Commission économique pour l'Europe**Comité des transports intérieurs****Forum mondial de l'harmonisation des Règlements
concernant les véhicules****155^e session**

**Accord de 1958 – Examen des projets d'amendements
à des Règlements existants soumis par le GRSG****Proposition de complément 10 à la série 01 d'amendements
au Règlement n° 67 (Véhicules fonctionnant au GPL)****Communication du Groupe de travail des dispositions générales
de sécurité***

Figure 1, modifier comme suit:

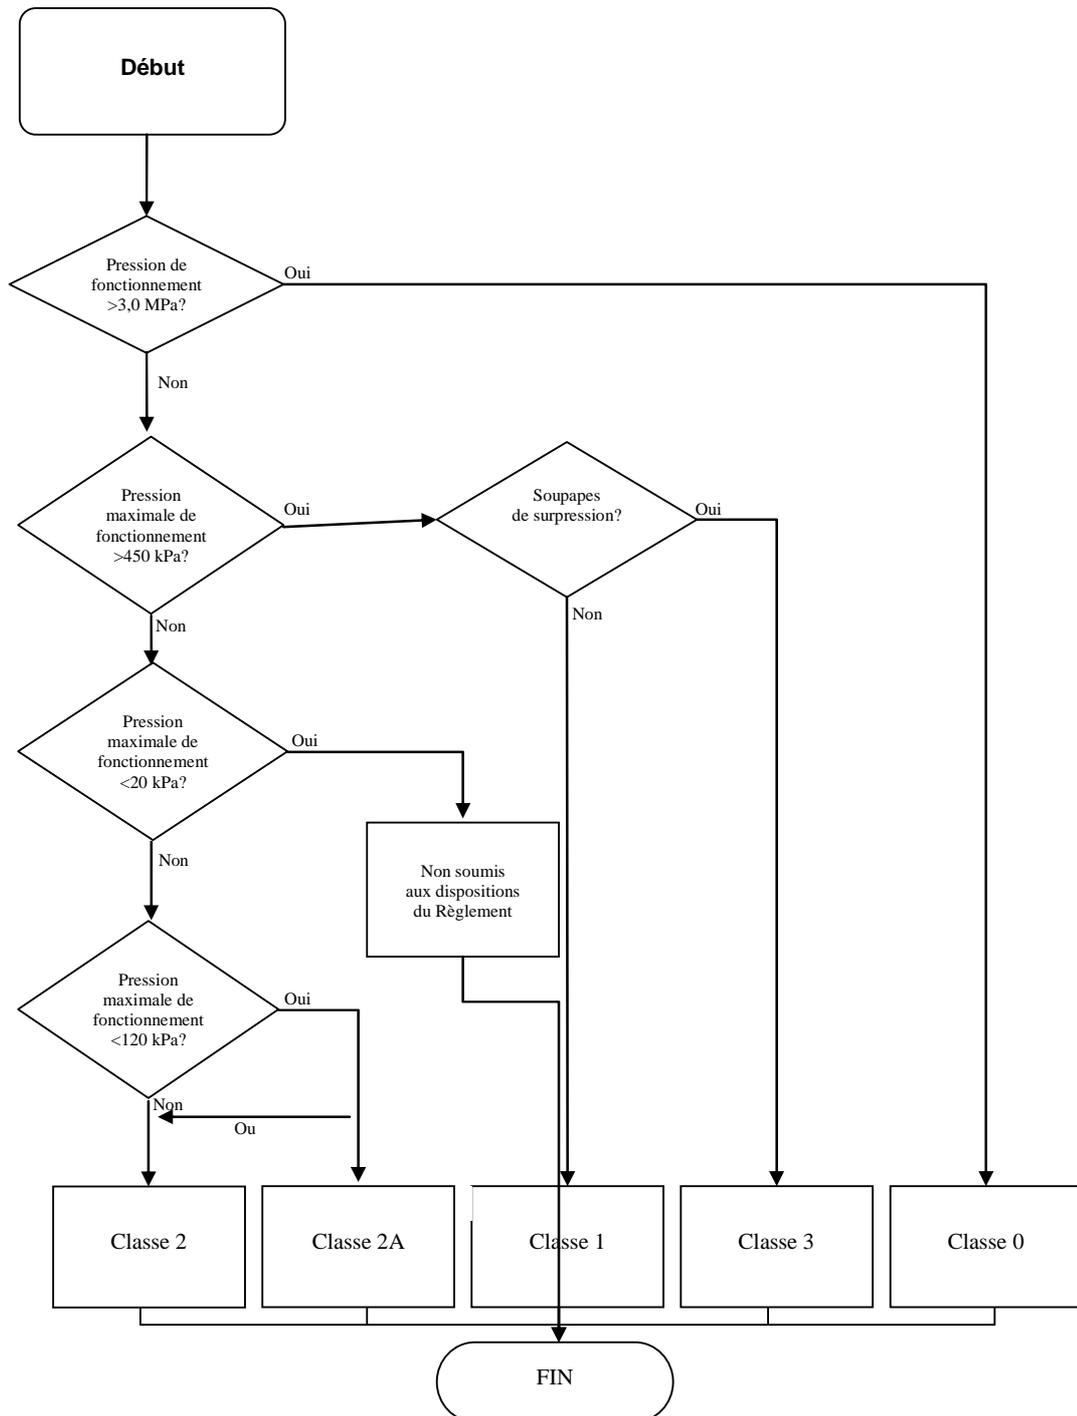
Les organes de l'équipement GPL destinés à être utilisés sur des véhicules doivent être classés en fonction de leur pression maximale de fonctionnement et de leur fonction conformément au diagramme de la figure 1.

- Classe 0 Éléments haute pression, y compris les tuyauteries et raccords, contenant du GPL liquide à une pression supérieure à 3 000 kPa.
- Classe 1 Éléments haute pression, y compris les tuyauteries et raccords, contenant du GPL liquide à sa pression de vapeur ou à une pression de vapeur supérieure pouvant aller jusqu'à 3 000 kPa.
- Classe 2 Éléments basse pression, y compris les tuyauteries et raccords, contenant du GPL vaporisé à une pression maximale de fonctionnement inférieure à 450 kPa et supérieure à 20 kPa (pression manométrique).
- Classe 2A Éléments basse pression pour une gamme de pression limitée, y compris les tuyauteries et raccords, contenant du GPL vaporisé à une pression maximale de fonctionnement inférieure à 120 kPa et supérieure à 20 kPa (pression manométrique).
- Classe 3 Vannes d'arrêt et soupapes de surpression pour fonctionnement en phase liquide.

Figure 4

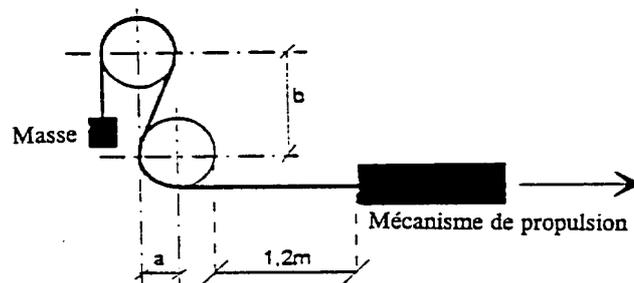
- 4.5.4.2 La machine d'essai (voir fig. 4) doit être constituée d'un bâti en acier avec deux roues en bois d'une largeur de jante d'environ 130 mm.
- La périphérie des roues doit comporter une gorge pour le guidage du tuyau. Le rayon des roues, mesuré au fond de la gorge, doit être de 102 mm.

- 4.5.4.3 Le tuyau doit être installé en forme de S sur les roues (voir fig. 4).
- L'extrémité côté roue supérieure doit être munie d'un lest suffisant pour plaquer complètement le tuyau contre les roues. L'extrémité côté roue inférieure est fixée au mécanisme d'entraînement.
